Avis délibéré de l'Autorité environnementale concernant les protections acoustiques de la RN 118 à Bièvres dans l'Essonne (91)

n°Ae: 2012-81

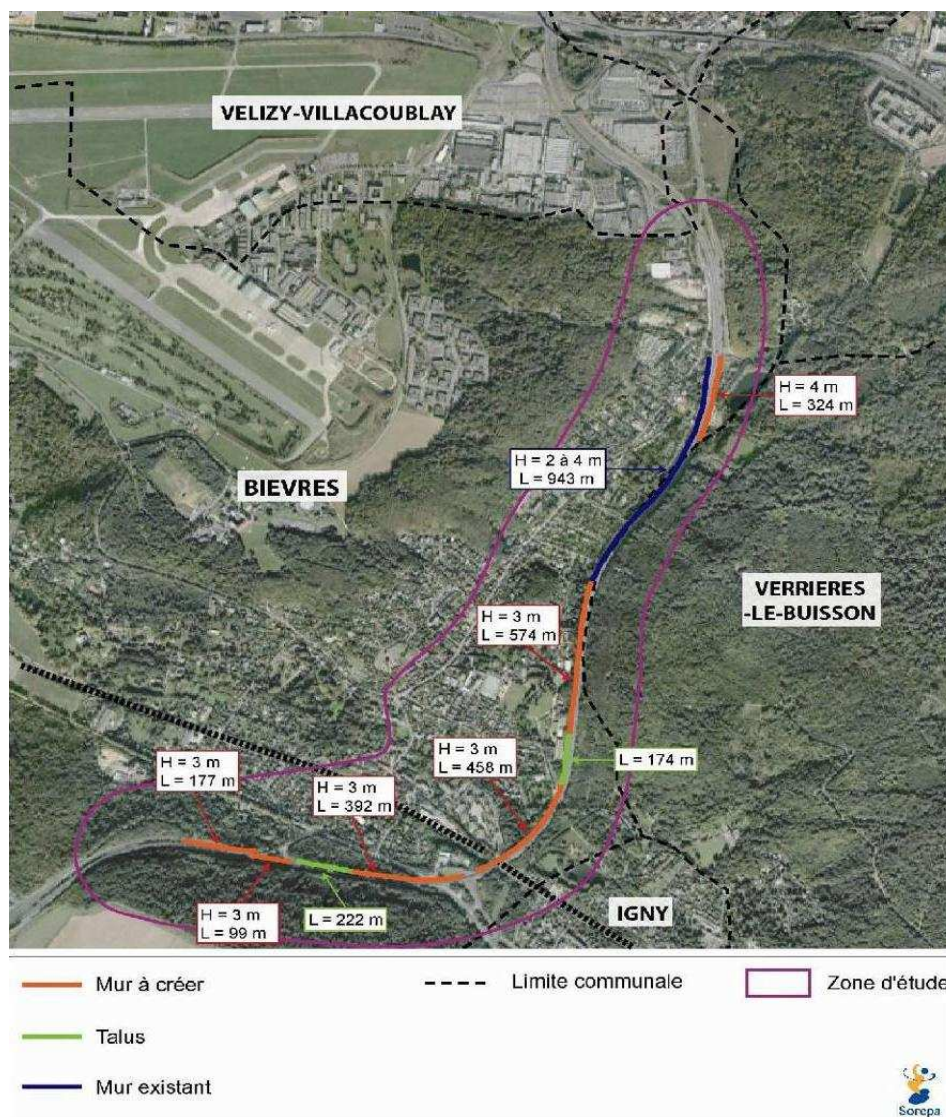
Actuellement un mur de 2 à 4 m de haut sur une longueur de 943 m (en bleu sur la photo) protège du bruit une partie des habitants au nord ouest de la commune.

Il est prévu de compléter ce dispositif de protection existant par des murs (écrans neufs acoustiques) de 3 et 4 m de haut (en orange sur la photo) sur une longueur cumulée de 2068 m et par quelques isolations complémentaires de façade.
